**ITINERARIO PALERMO - AGRIGENTO**

**Lavori di ammodernamento del tratto Palermo - Lercara Friddi, lotto funzionale dal km 14,4 (km 0,0 del lotto 2) compreso il tratto di raccordo della rotatoria Bolognetta, al km 48,0 (km 33,6 del lotto 2 - svincolo Manganaro incluso), compresi i raccordi con le attuali S.S. n. 189 e S.S. n. 121**

## **Report riepilogativo delle Modifiche Tecniche inserite in PV1**

PROFILO LONGITUDINALE ROTATORIA

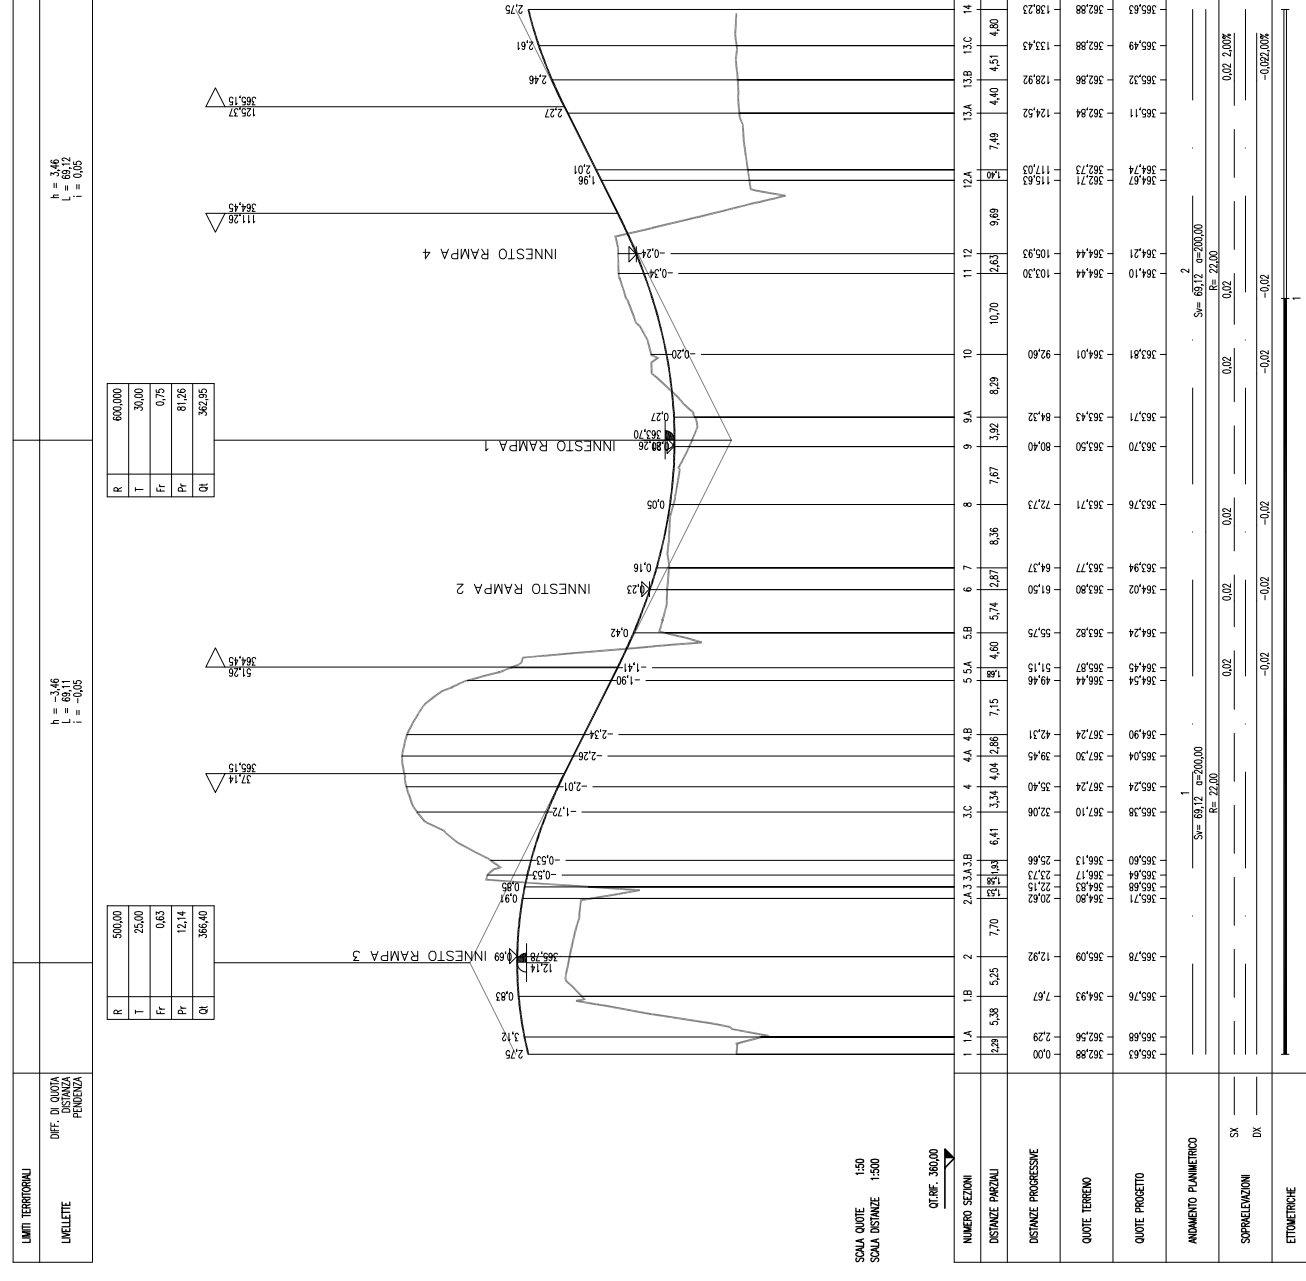
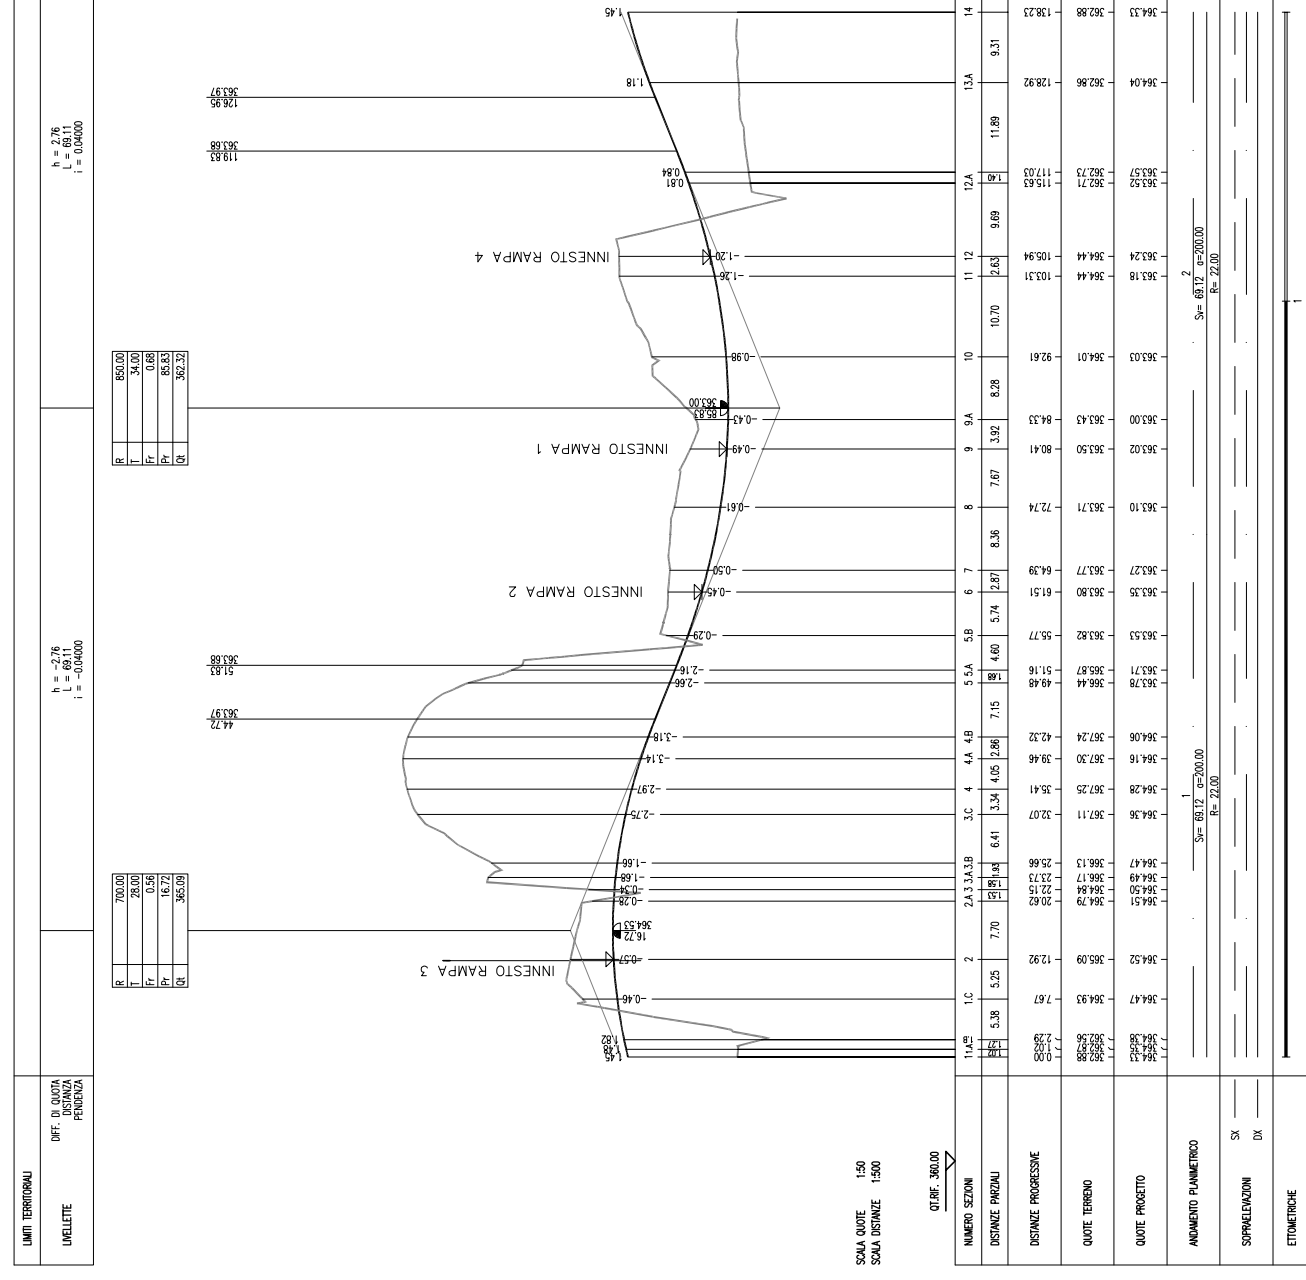
**OGGETTO:** La modifica tecnica n. 91, ha per oggetto una revisione dello svincolo Ciminna, necessaria a seguito di un rilievo di cantiere eseguito per la determinazione dell'esatto tracciamento planimetrico e delle quote di estradosso della tubazione  $\Phi 250\text{mm}$  della linea GAS, censita come GAS-5 e gestita dalla società Gas Natural.

Il rilievo integrativo ha fornito un profilo della condotta che risulta per alcuni tratti, interferente con il profilo delle rampe e della corona della rotatoria di svincolo.

Per le ragioni sopraelencate è stata effettuata una revisione altimetrica dello svincolo volta all'innalzamento della quota della rotatoria di svincolo e dal conseguente incremento di quota dei rami in ingresso alla rotatoria stessa.

**PROGETTO ESECUTIVO (SV10)****MODIFICA TECNICA (SV10)****SEZIONE TIPOLOGICA 1****SEZIONE TIPOLOGICA 2****SEZIONE TIPOLOGICA 3****SEZIONE TIPOLOGICA 4**

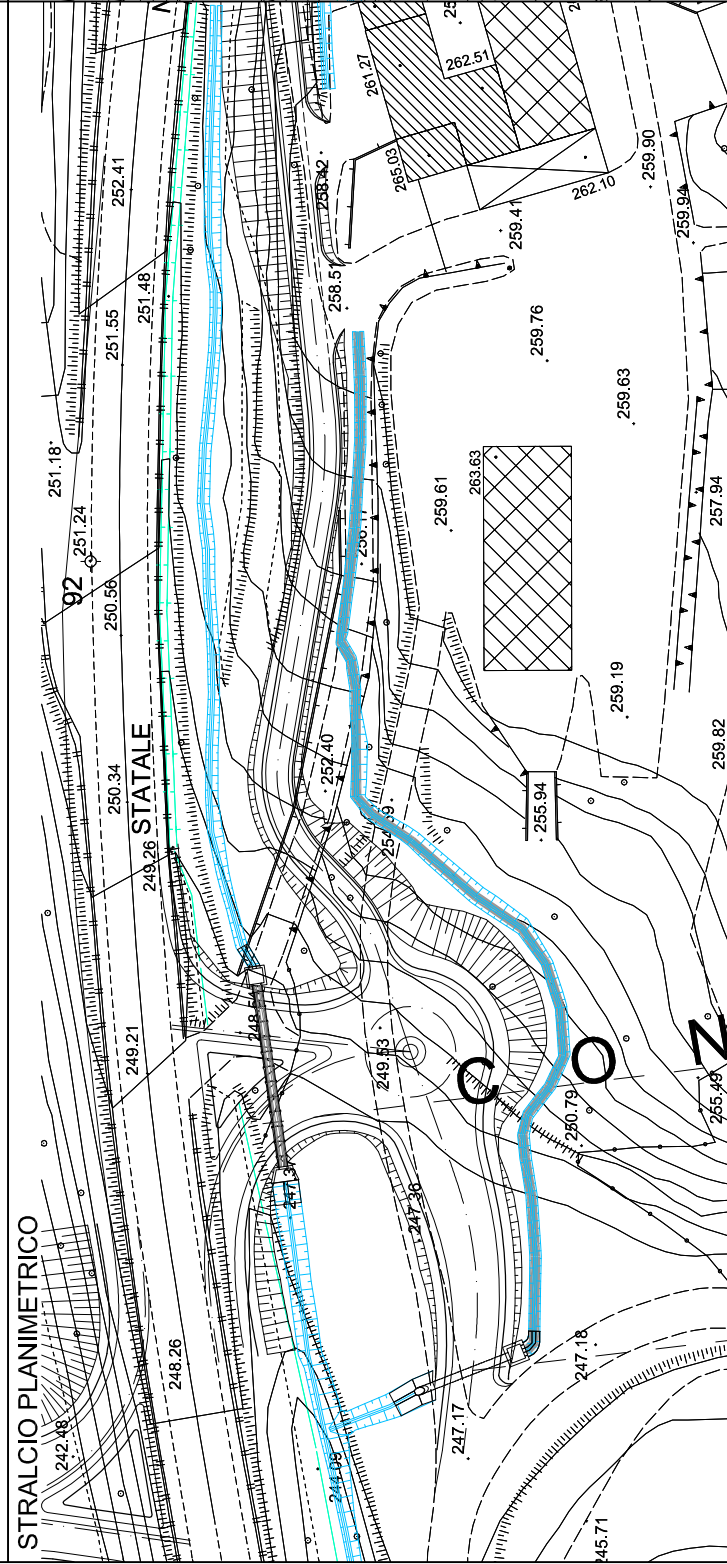
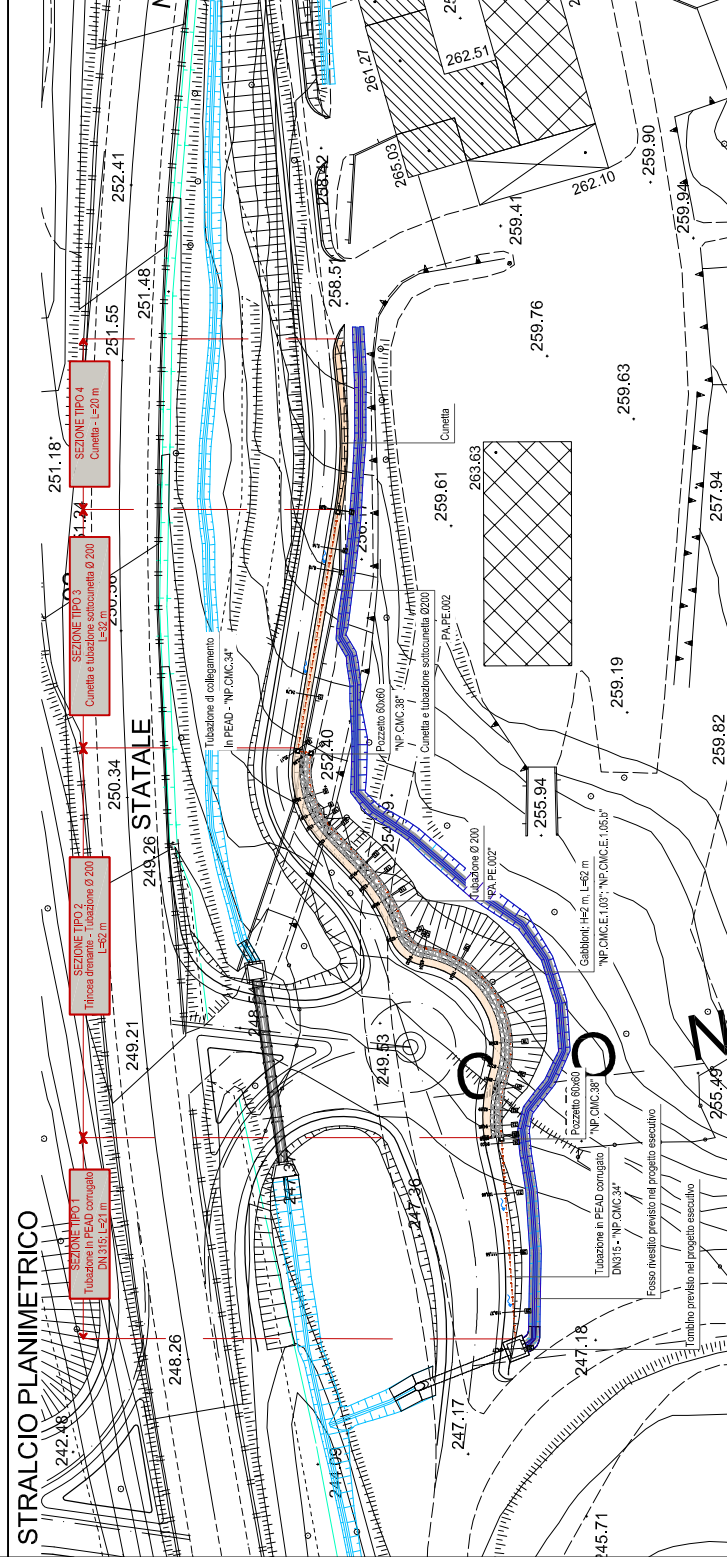
Con la modifica tecnica n. 41 sono stati introdotti degli interventi di drenaggio e di consolidamento, al fine di migliorare stabilità locale delle scarpate di monte della rotatoria 1 del Nuovo Svincolo e della Viabilità Secondaria 46 nel tratto di approccio allo svincolo in argomento.

- è stata introdotta una trincea drenante per l'intercezione di una falda acquifera ai piedi della scarpata della Viabilità Secondaria 46, compreso il tratto di innesto al Nuovo Svincolo (Pk 24+350). Lo scavo della trincea è stato previsto di profondità pari a 100 cm ed una larghezza pari a 50 cm, il tutto sarà riempito con materiale arido drenante e rivestito con geotessile anticontaminante, a fondo scavo sarà inserito un tubo microfessurato in PEAD  $\varnothing$  200.

- A sostegno del corpo della trincea sono stati previsti due file di gabbioni sovrapposti e sfalsati, per un'altezza complessiva di cm. 200. E' stato previsto altresì, l'installazione di una biostuoia a protezione della scarpata.

- Per una migliore regimazione delle acque di versante è stata prevista una cunetta, al disotto della quale sarà inserita una tubazione in PEAD  $\varnothing$  200, per una lunghezza di ml. 32,00 che andrà a scaricare, tramite una condotta in PEAD corrugato  $\varnothing$  315 di ml. 21,00 nel Tombino ARMCO TS53 previsto nel P.E.A. E' stato previsto inoltre, tra le sez. 21 e sez. 27, il rivestimento in cls del fosso di guardia a monte della viabilità secondaria 46.

STRALCIO PLANIMETRICO

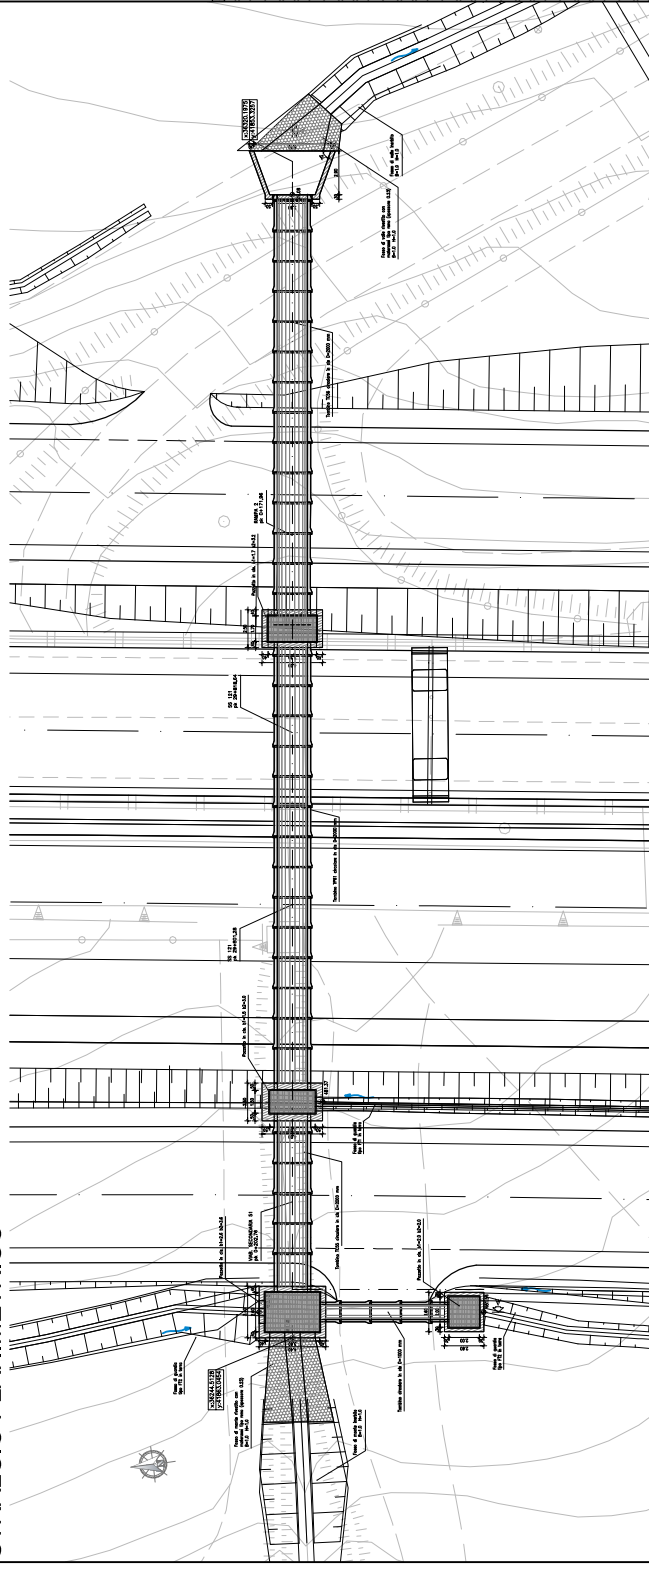
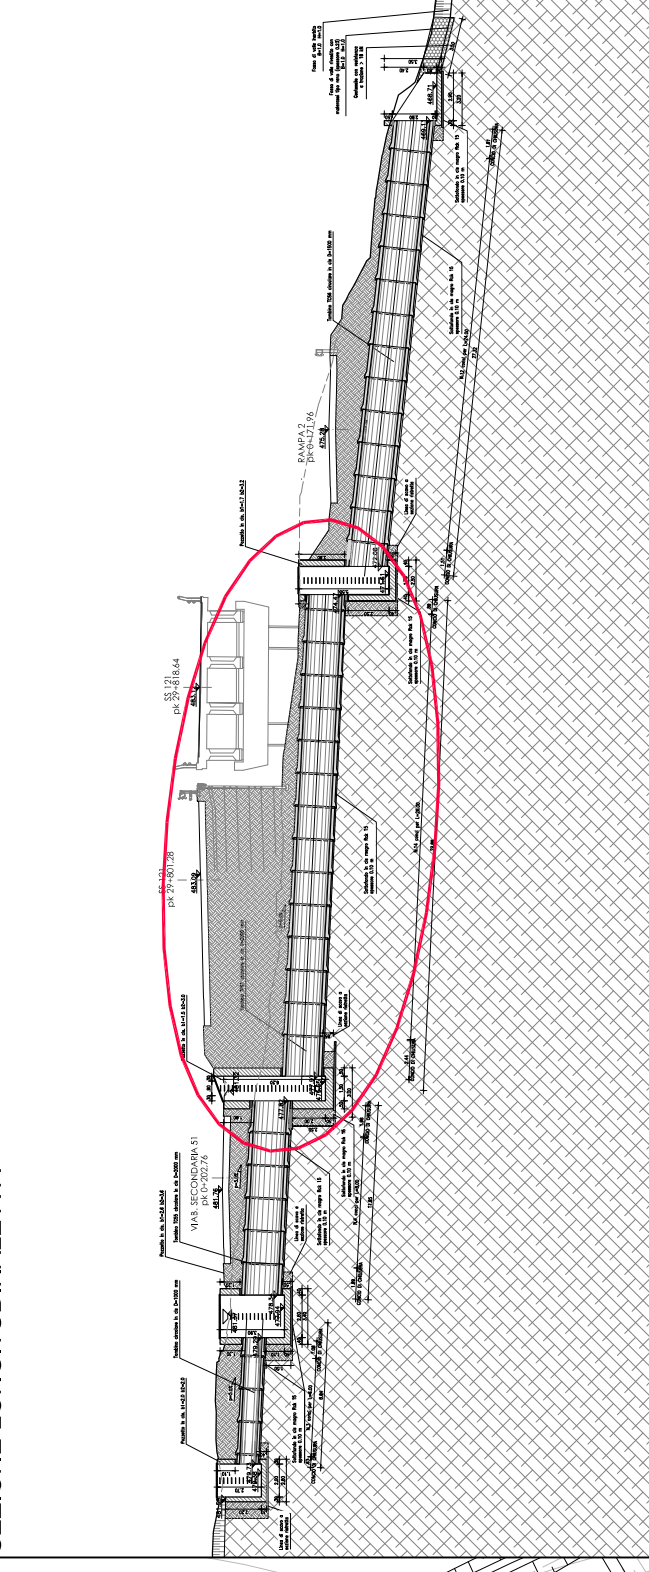
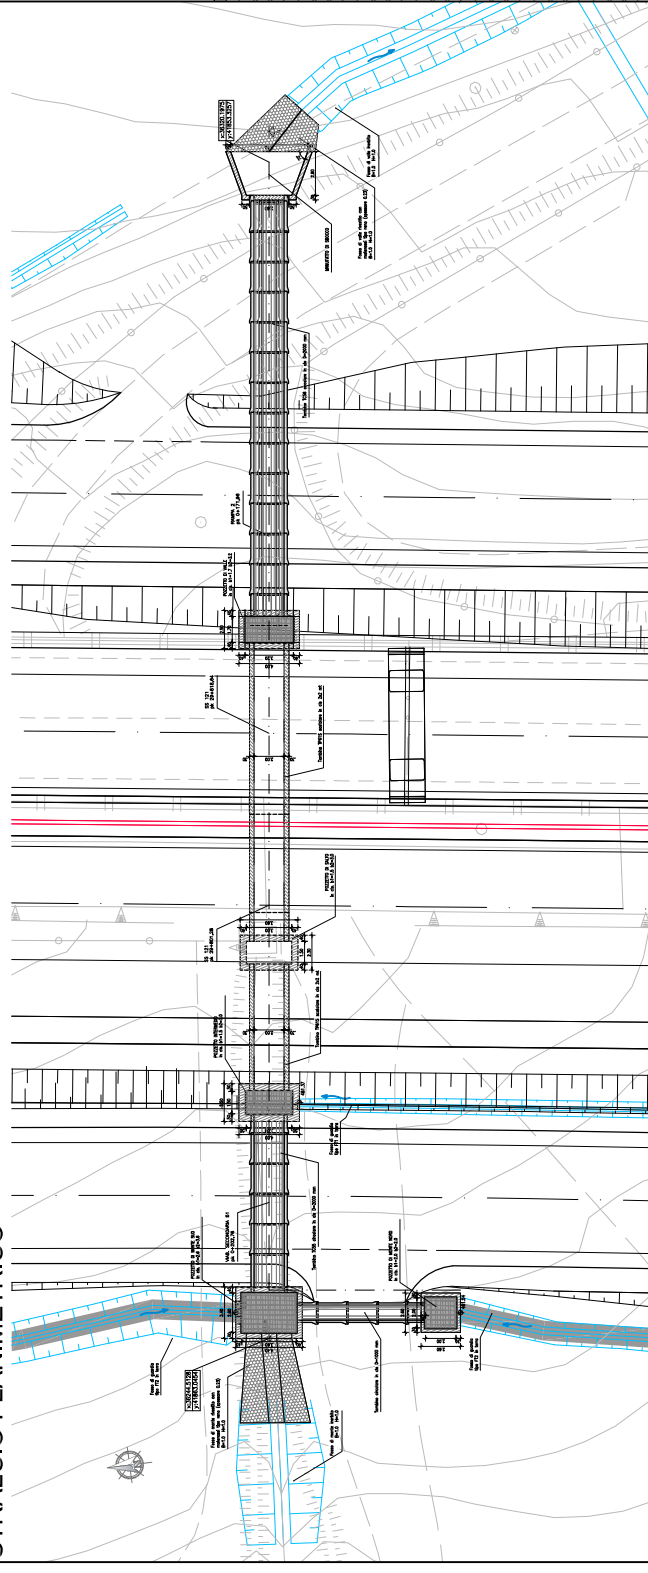
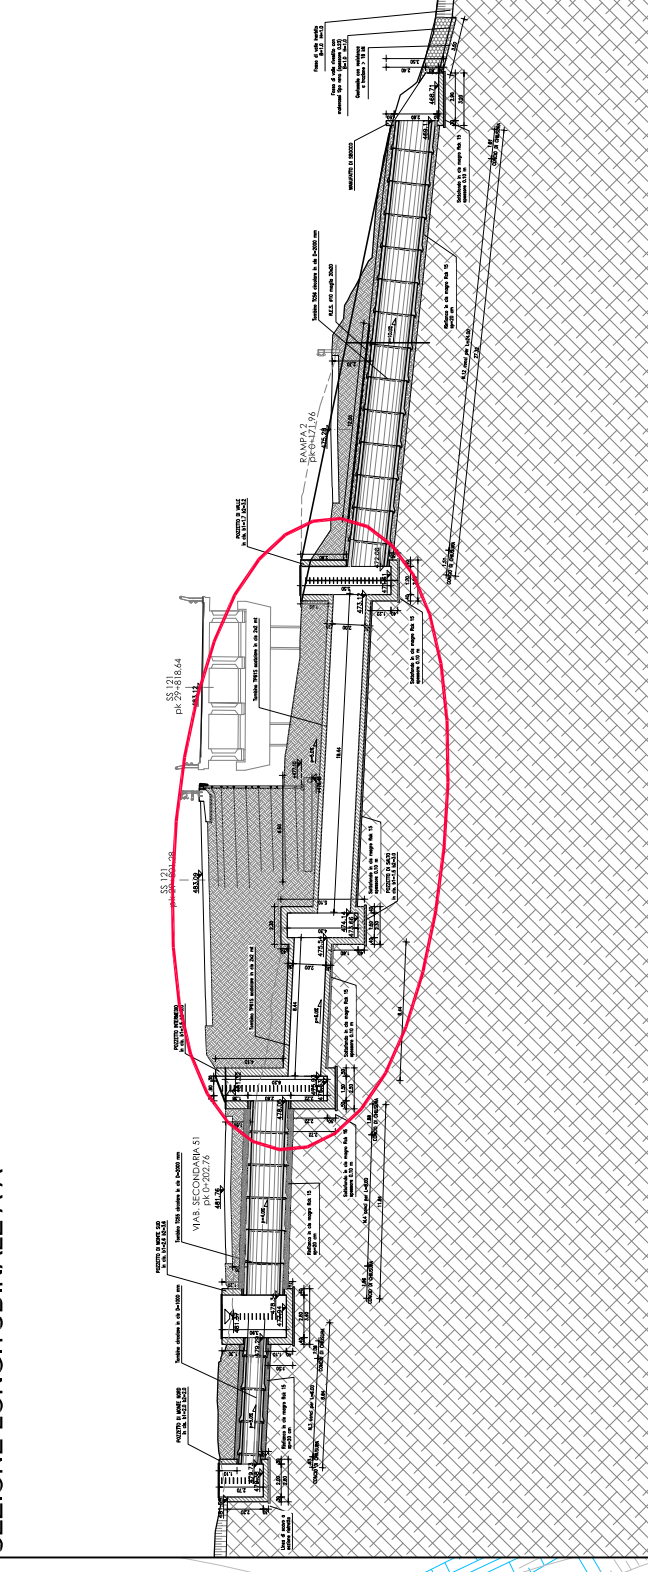
**OGGETTO:** La modifica tecnica n. 79 ha per oggetto alcune modifiche di dettaglio apportate al tombino TP61, introdotte a valle del rilievo topografico di dettaglio effettuato in cantiere nella fase di cantierizzazione dell'opera. In particolare:

- È stata abbassata la quota di sbocco del tombino e, pertanto, si è rimodulata la posizione del tombino stesso in funzione della nuova quota di sbocco.
- In seguito a questa modifica è stato necessario rivedere il pozzetto di sbocco, in particolare è stata rivista la parete della tubazione di sbocco.
- E' stata modificata la carpenteria in funzione della nuova sezione di sbocco e sono state rimodulate le lunghezze dei ferri di armatura, pur mantenendo invariati i diametri delle barre.
